con la presente si inviano le Osservazioni contro il Progetto di un impianto eolico codice procedura ID_VIP/ID_MATTIM: 1269 denominato

"Pitigliano" ubicato nei comuni di Pitigliano (GR) e Sorano (GR) costituito da 20 (venti) aerogeneratori di potenza nominale 7,0 MW per un totale

“Progetto di un impianto eolico denominato “Pitigliano” ubicato nei comuni di Pitigliano (GR) e Sorano (GR) costituito da 20 (venti) aerogeneratori di potenza nominale 7,0 MW per un totale di 140,0 MW con relative opere connesse ed infrastrutture indispensabili”

TESTO DELLE OSSERVAZIONI

Immagine 1. Vincoli ex art. 136 del CBC dal PIT della Regione Toscana e zona approssimativa dove è progettato l'impianto industriale.

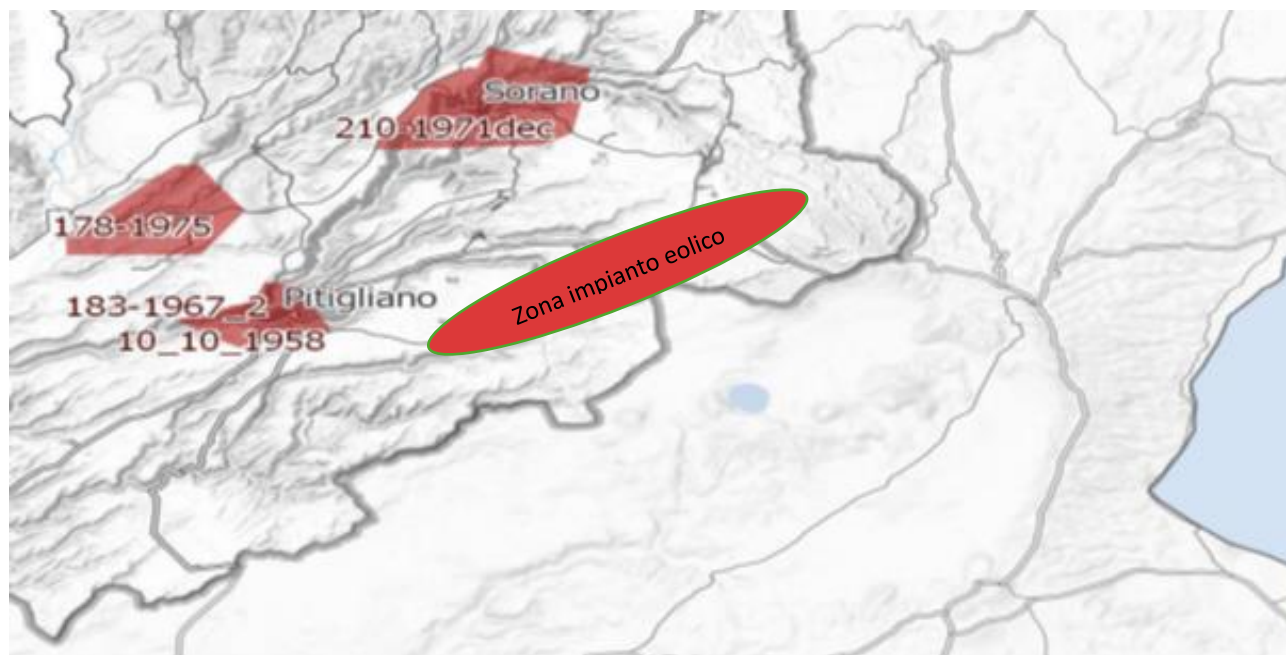
Al contrario si evidenzia che l'impianto eolico industriale citato non solo ricadrebbe con tutti e 20 gli aerogeneratori all'interno delle fasce di rispetto di 3 km di due vincoli paesaggistici di notevole interesse pubblico esistenti nella Regione Lazio e con una parte di essi nel vincolo paesaggistico del Centro abitato di Sorano (GR) quindi in aree non idonee all'installazione di impianti di energia rinnovabile. Addirittura, alcuni aerogeneratori sarebbero ubicati a poche centinaia di metri dai perimetri dei due vincoli paesaggistici laziali ex art 136 del CBC.

Inoltre, come sostiene la Proponente parte dell'impianto si verrebbe a trovare a 3,5 km dal centro abitato di Sorano. Infatti, tre degli aerogeneratori WTG 08, 09, 10 sono addirittura all'interno delle fasce di rispetto dei 3 km del suo vincolo paesaggistico di notevole interesse pubblico ex art 136 del CBC. Si evidenzia che così si crea

un'ulteriore incompatibilità con la tutela del Paesaggio.

Immagine 3. Cumulo di una parte di impianti eolici, fotovoltaici e geotermici industriali in progettazione ed esistenti intorno all’eolico industriale “Pitigliano”.

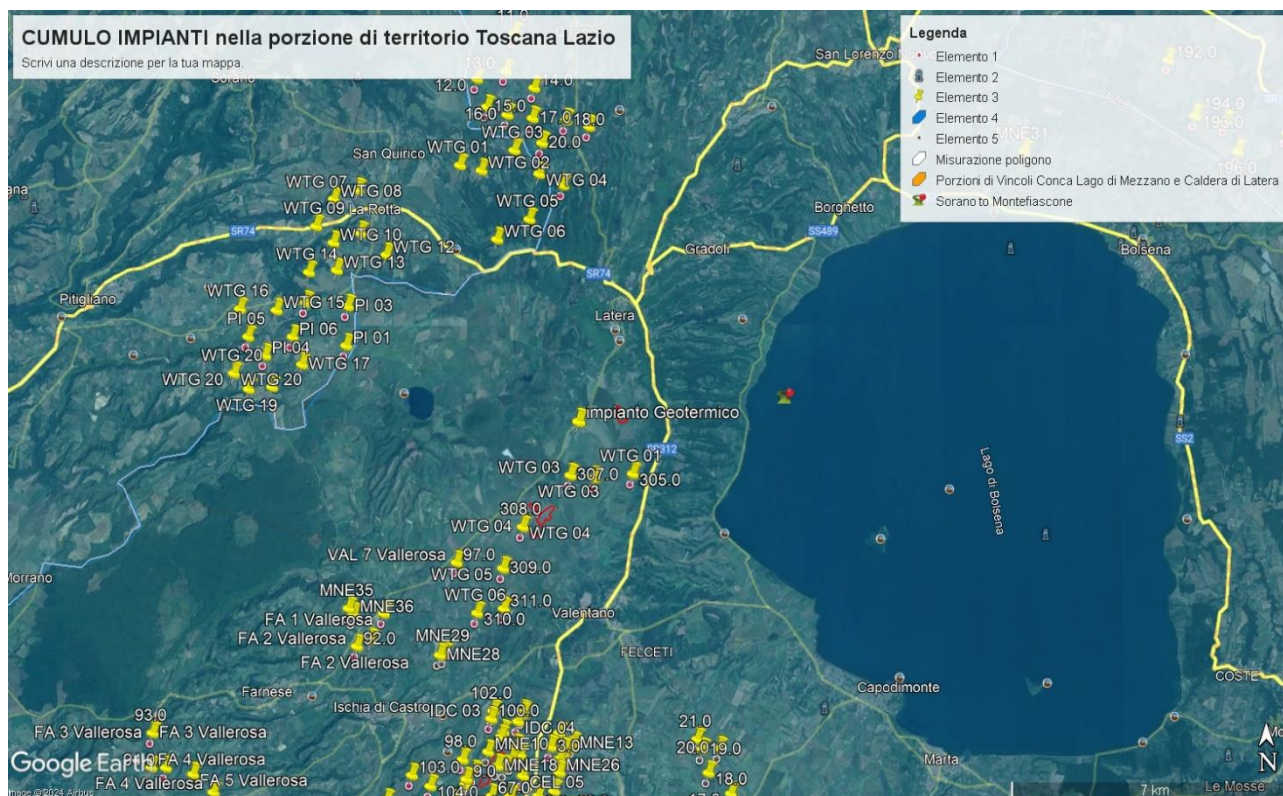
Beni Culturali “*Ambito paesaggistico, geologico e geomorfologico dell’orlo della caldera di Latera ...*” Non vengono nemmeno citati gli impianti eolici in progetto al MASE, il “Rempillo” (6 aerogeneratori) e un altro in verifica amministrativa di 14 aerogeneratori e 72, 6 MW. Ad oggi nei territori di Pitigliano, Sorano e in quello limitrofo potenzialmente potrebbero essere insediati 40 aerogeneratori alti 200 metri e larghi 170. Ma la proponente non cita neanche altri impianti che creerebbero il cumulo e quindi maggiore impatto. Infatti, sul territorio della “Città del Tufo” (Sorano e Pitigliano) impatterebbero anche l’impianto eolico “Montarzo” di Onano con 13 aerogeneratori con le dimensioni ricordate, l’altro eolico industriale nel territorio di Valentano con sette aerogeneratori (stesse dimensioni), gli impianti di Farnese con un minieolico di 3 Torri alte 60 metri già installate in località Poggio del Crognolo e l’impianto eolico industriale “Vallerosa” (7 aerogeneratori alti 200 metri e larghi 158 metri) in procedura VIA presso la Regione Lazio. Inoltre, altri impianti del minieolico già presenti a Valentano, Cellere e Piansano e due progetti eolici industriali con le stesse dimensioni (200 m x 170 m) nel Comune di Ischia di Castro. La valutazione del cumulo non prende neanche in considerazione gli impianti industriali di fotovoltaico e agrivoltaico in progetto a Farnese, Valentano, Ischia di Castro, Cellere. L’impianto geotermico in procedura Via al MASE, progettato nella Caldera di Latera. Quindi è stata effettuata una valutazione del potenziale impatto cumulativo non veritiera a dispetto di quanto affermato dalla proponente che sostiene di aver preso in considerazione uno spazio di 10 km intorno al suo impianto per gli impatti che si creerebbero.

Nella Parte IV delle Linee guida citate al punto 16.1, nello stabilire i requisiti per la valutazione positiva dei progetti nel procedimento di VIA si parla di individuazione delle aree idonee per l’insediamento degli impianti tenendo conto di aree degradate da attività antropiche pregresse o in atto (brownfield) tra cui siti industriali, cave, discariche, siti contaminati. Stessa raccomandazione viene ribadita anche nell’art.20 del D.Lgs n. 199/2021. Ma appare inascoltata dalla proponente. Infatti, insiste molto nel dire che il suo impianto industriale è compatibile con il territorio nonostante le numerose incompatibilità paesaggistiche, culturali, economiche e naturalistiche che esso incontra.

IMMAGINE n. 2 Impianto eolico industriale “Pitigliano” e distanze aerogeneratori dai Vincoli della Conca del Lago di Mezzano...

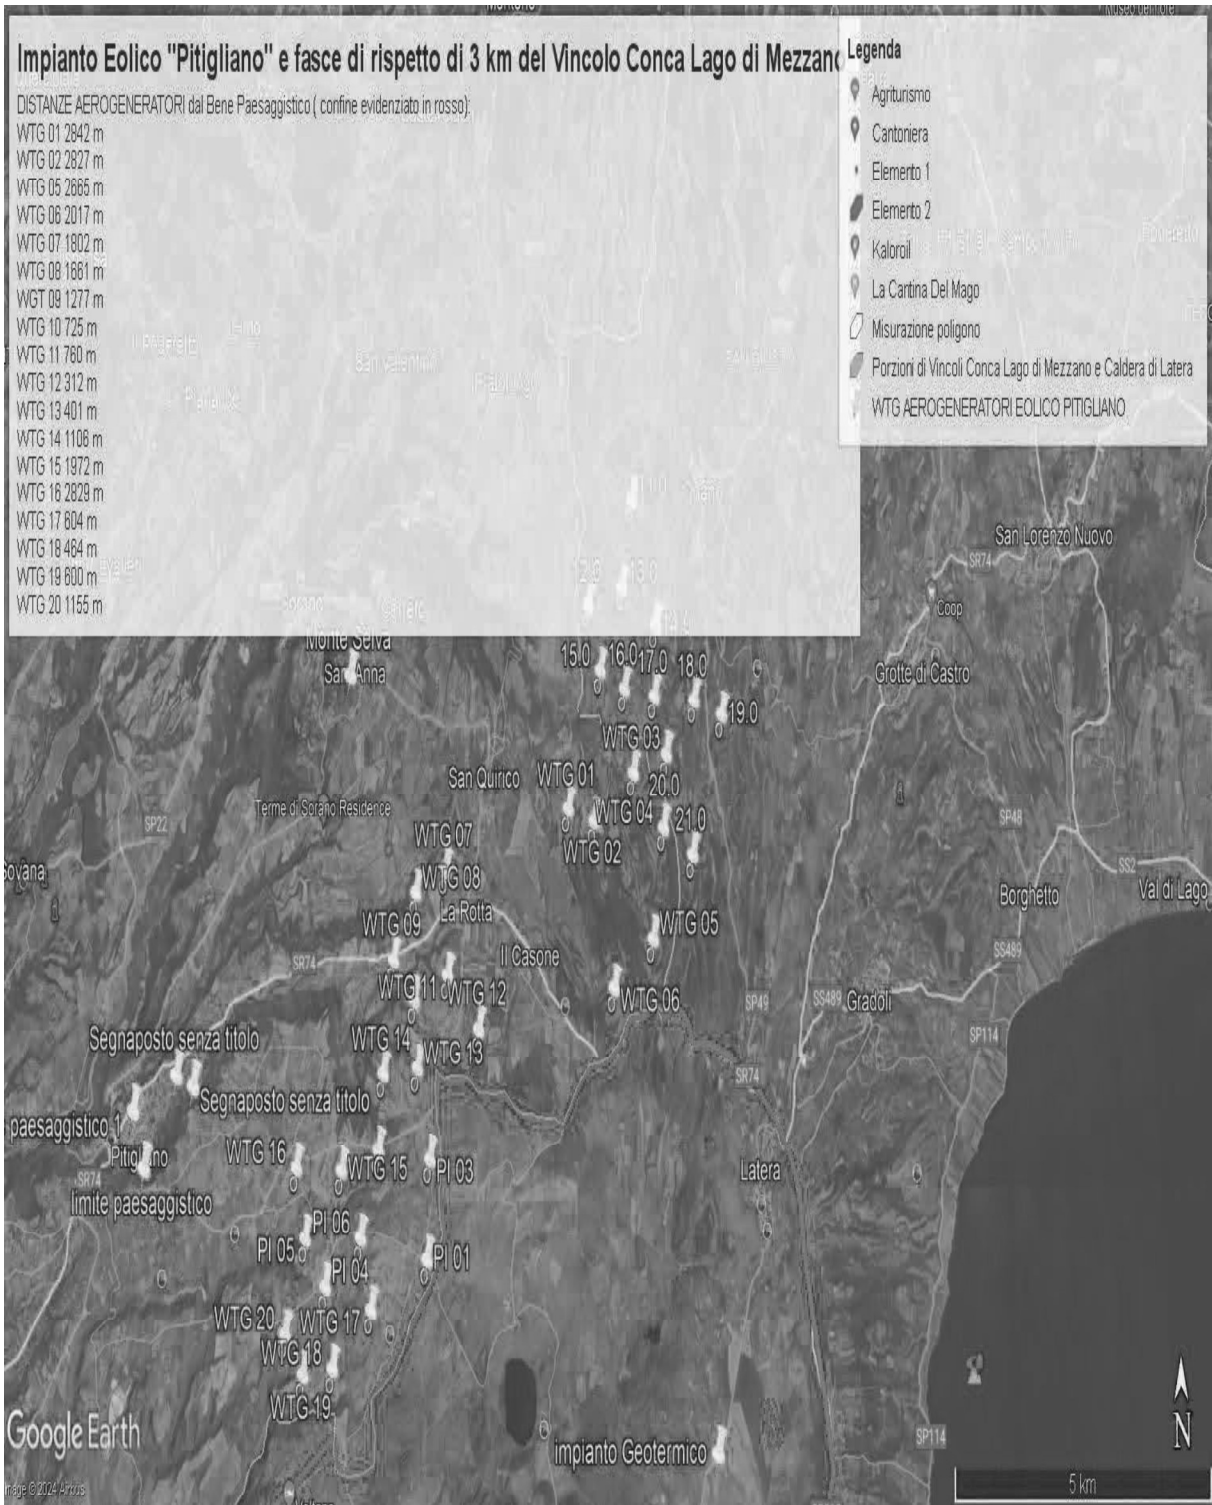
Come è illustrato nell'immagine si ribadisce che l'impianto industriale "Pitigliano" ricade completamente all'interno delle fasce di rispetto dei due vincoli di notevole

interesse pubblico e lambisce quelle di un terzo vincolo e quindi come affermato dal Consiglio di Stato nelle sentenze citate, l'impianto è insediato in area non idonea ai sensi dell'art. 20 comma 8 lettera c quater del D.Lgs. n. 199/2021 e ss.mm.ii al contrario di quanto sostiene la proponente.

IMMAGINE n. 3 Impianto eolico industriale "Pitigliano" e distanze aerogeneratori dai Vincolo "Orlo della Caldera di Latera."

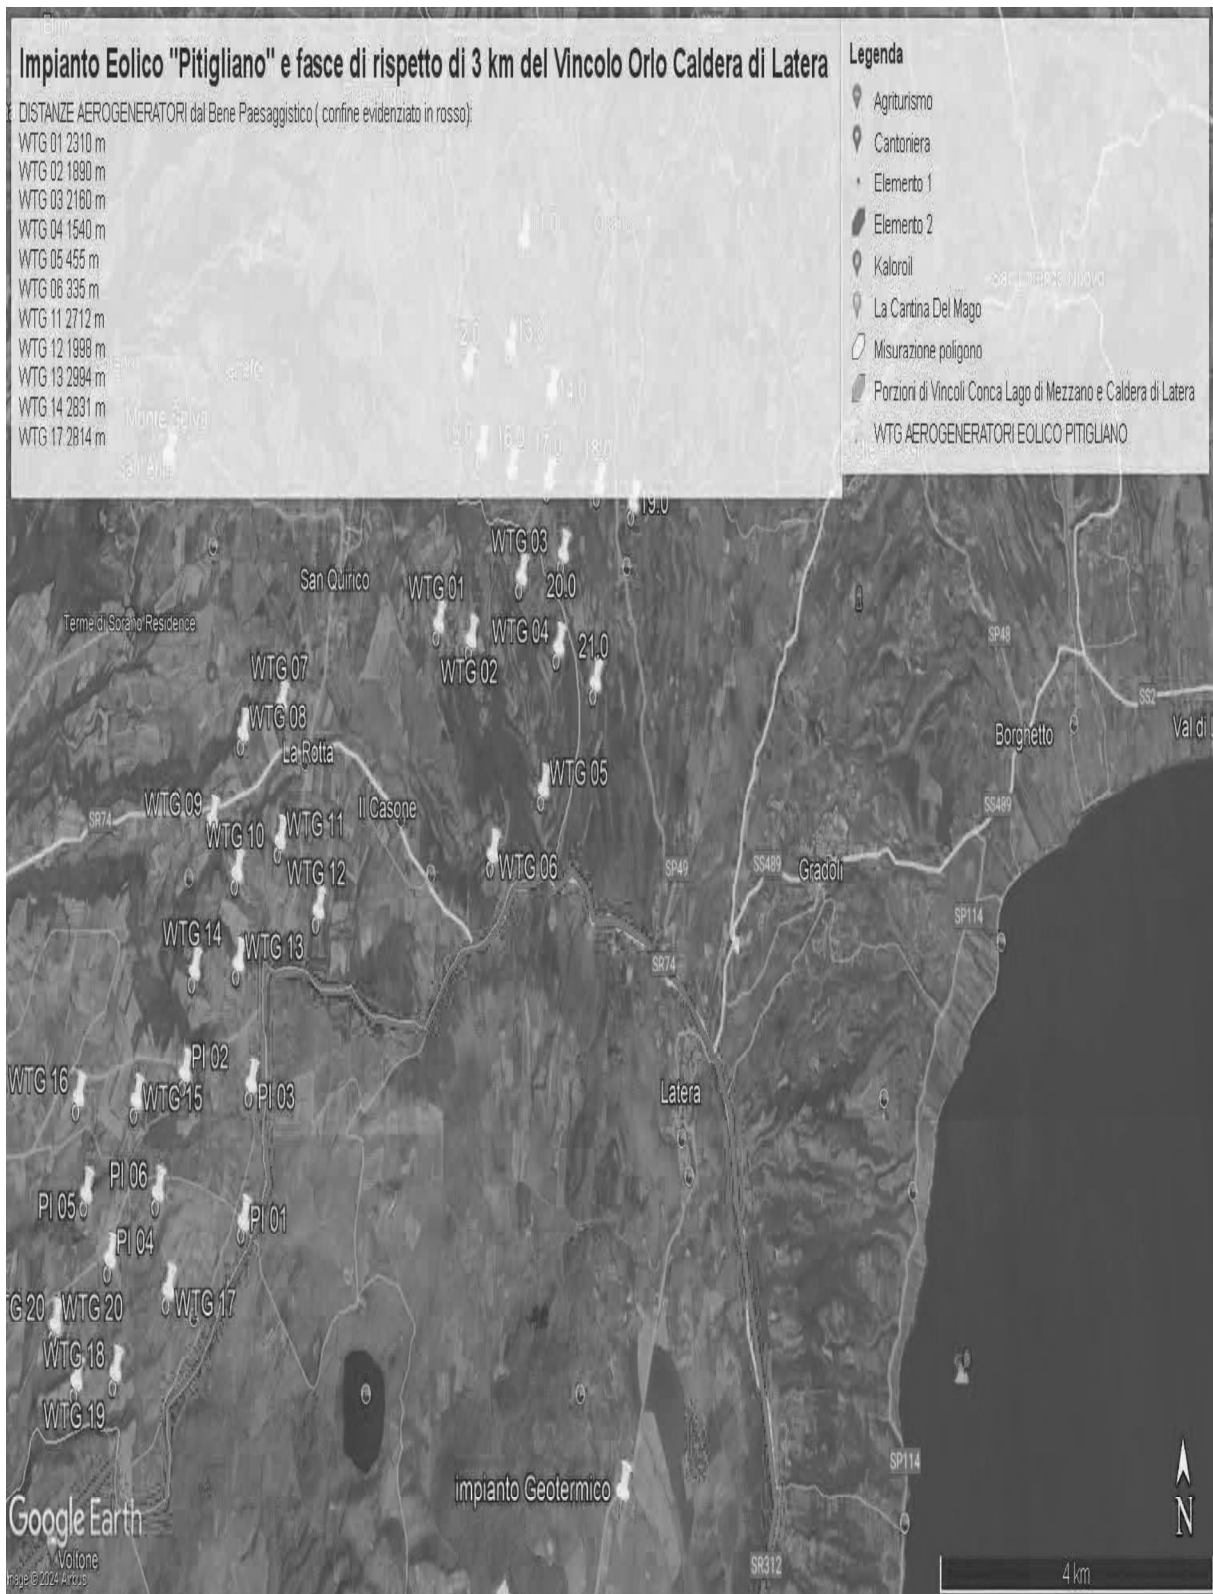
Concludendo, si evidenzia ancora che la proponente non effettuando la procedura prevista dalla Parte III delle Linee Guida nazionali ha ignorato un vincolo paesaggistico di notevole interesse pubblico istituito con un provvedimento del Segretariato regionale del Ministero della Cultura per il Lazio che ha emanato il Decreto di dichiarazione di notevole interesse pubblico n. 22 del 15.02.2024 ai sensi e per gli effetti dell'art. 136, co. 1, lett. c) e d) del decreto legislativo 22 gennaio 2004, n. 42, "Ambito paesaggistico, geologico e geomorfologico dell'orlo della caldera di

Si ricorda inoltre che il Vincolo dell'Orlo della Caldera di Latera ha unito insieme i due vincoli enunciati e già esistenti della Conca del Lago di Bolsena (D.M. 24.10.1960 e D.M. 22.05.1985) e la Conca del lago di Mezzano e territorio circostante (DM 22.05.1976 "Conca del Lago di Mezzano e territorio circostante" e DM 22.05.1984 "Selva del Lamone") testimoniando, se ce ne fosse stato ancora bisogno, il notevole pregio paesaggistico di tutta l'area. Pregio paesaggistico arricchito dal valore naturalistico della confinante Riserva Naturale regionale "Selva del Lamone" con la sua Area Contigua e i vari siti Natura 2000 e le due aree di importanza internazionale per gli uccelli, IBA 099 Lago di Bolsena e la 012 Selva del Lamone. Inoltre, si segnala anche l'impatto sulle tradizioni agroalimentari con la zona DOC vino bianco di Pitigliano, del Pecorino Toscano DOP, dell'olio extravergine di oliva DOP Canino, la Lenticchia di Onano, il vino "Aleatico" e il fagiolo del Purgatorio di Gradoli e altri pregiati prodotti tipici locali del Biodistretto del Lago di Bolsena che comprende anche i Comuni laziali interessati dall'impianto industriale.

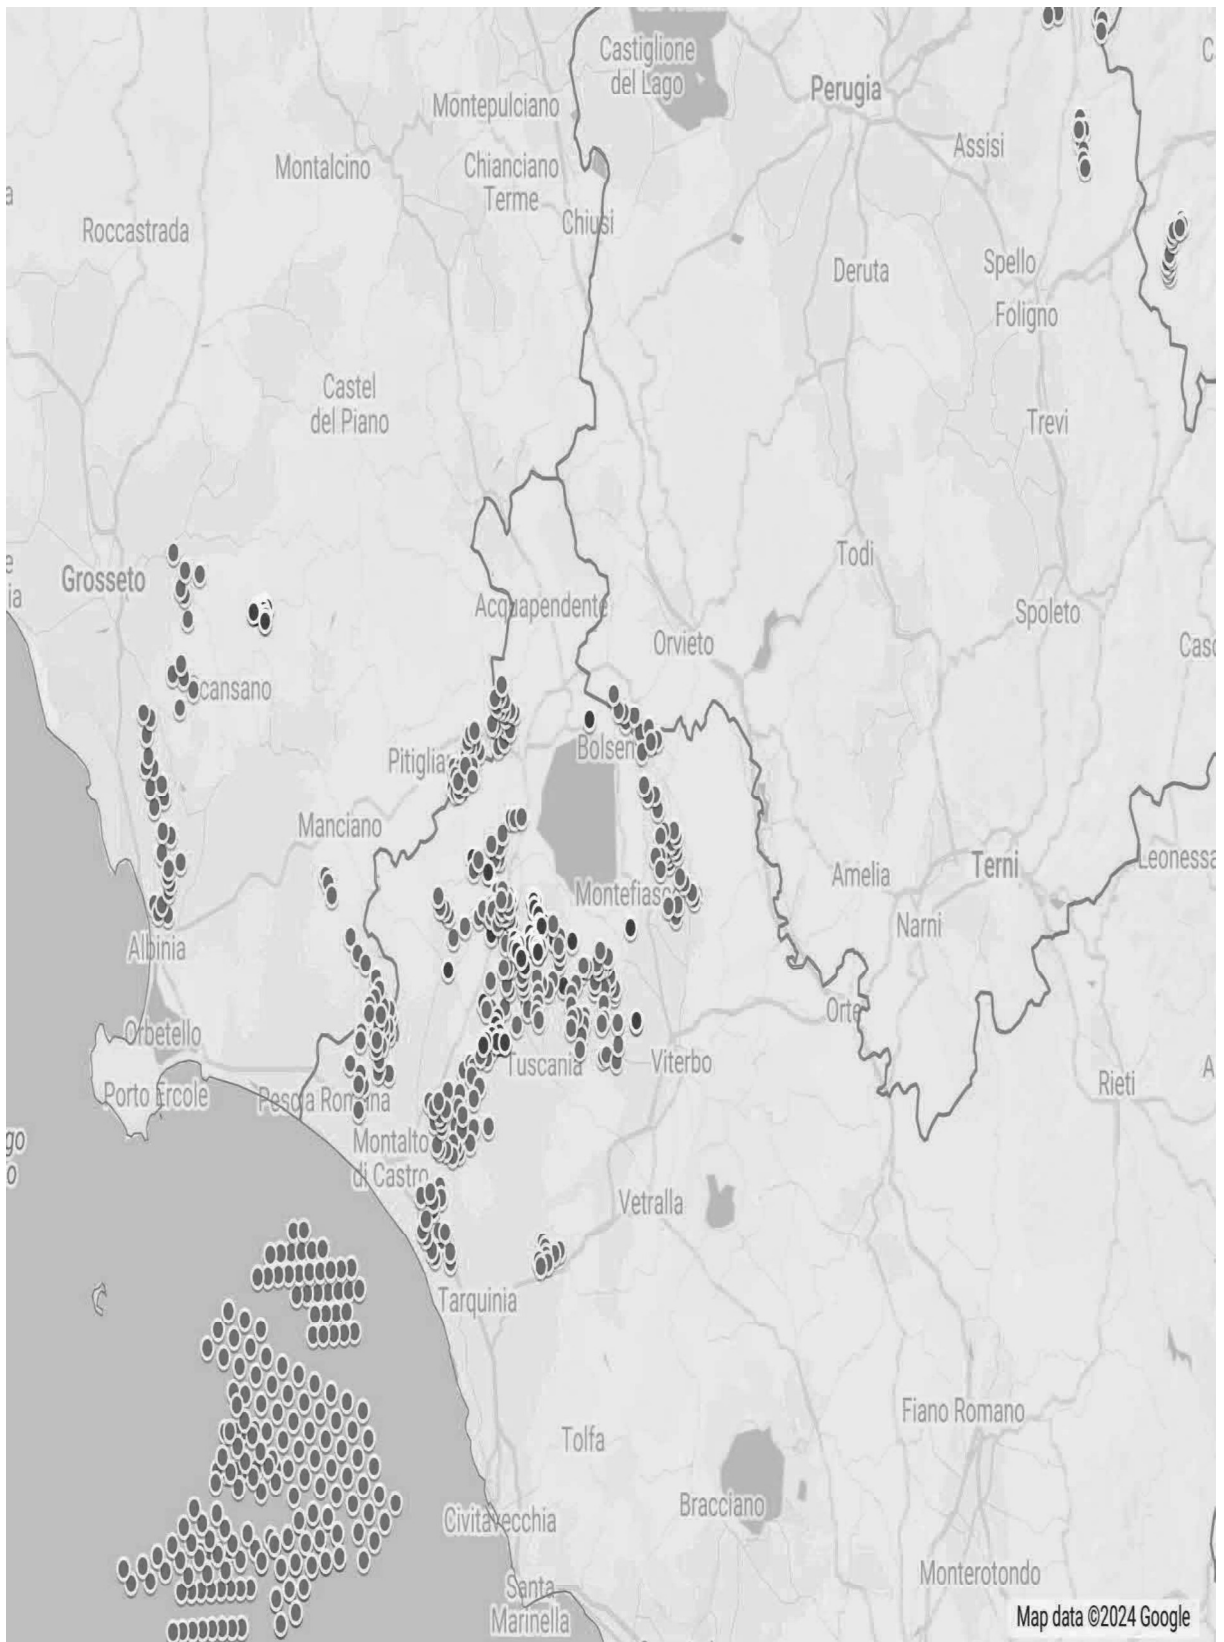
IMMAGINE n. 4 Si evidenzia che i tre aerogeneratori WTG 07, WTG 08 e WTG 09 impattano con il vincolo paesaggistico di notevole interesse pubblico del Centro Storico di Sorano. Il WTG 07 si troverebbe a 2828 m, WTG 08 2504 e WTG 09 2990. Il cavidotto dell'impianto invece impatta in buona parte del Vincolo paesaggistico ex art. 136 del CBC del Centro Storico di Pitigliano.

IMMAGINE n 5. Mappa eolici elaborata dall'Associazione Amici della Terra. La mappa evidenzia il cumulo degli impianti tra Lazio e Toscana.

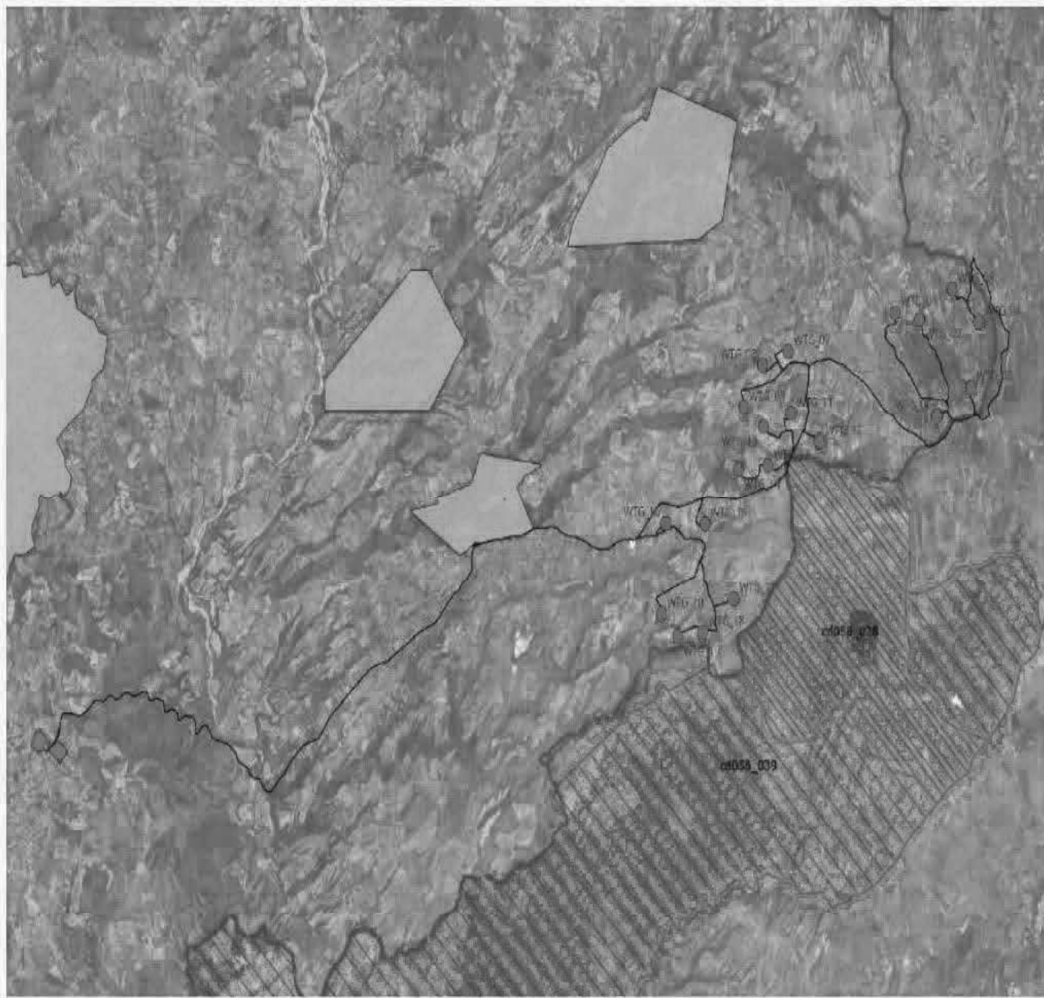
Riguardo al cumulo degli impianti FER, le mappe prodotte dalla proponente riguardano, come già evidenziato, soltanto una parte molto piccola degli impianti FER dell'area intermedia e vasta e in particolare di quelli eolici che contribuiscono a creare un notevole cumulo e la saturazione del territorio tosco laziale. Riguardo al cumulo dei soli impianti eolici si riporta la mappa dell'intervisibilità degli impianti eolici elaborata dall'Associazione nazionale “Amici della Terra”.

Se agli impianti eolici rappresentati qui sopra che non comprendono sia l'impianto eolico Pitigliano e le altre 14 pale del progetto eolico in verifica amministrativa sempre nel territorio di Pitigliano si aggiungono i migliaia di ettari (7000 fin'ora) di territorio occupato dagli impianti fotovoltaici e agrivoltaici e dalle altre tipologie appare chiaro il numero spropositato degli impianti FER nella bassa toscana e nella Tuscia.
